COMUNICADO TÉCNICO ORBIS 001 2014

ASSUNTO: Substituição do Bastão de Ânodo dos Aquecedores de Acumulação

1) Correto	2) Incorreto

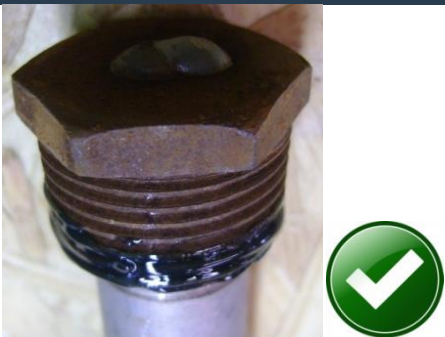
O **Adesivo Vedante líquido AB3**, deve ser aplicado nos 3 (três) primeiros filetes de rosca, conforme ilustrado na figura 1.

A ORBIS orienta a **não** utilização de **Fita teflon (veda rosca)**, conforme mostra a figura 2.

A fita teflon cobre a rosca por completo, diminuindo a área de contato entre o bastão e reservatório ou até mesmo isolando-os eletricamente, prejudicando a atuação do bastão de ânodo.

A ORBIS orienta que, na substituição do bastão de ânodo, seja utilizado **Adesivo Vedante líquido AB3** de baixa resistência mecânica e resistente até 90°C.

IMPORTANTE: A utilização de fita teflon ocasionará INDEFERIMENTO de garantia do reservatório.
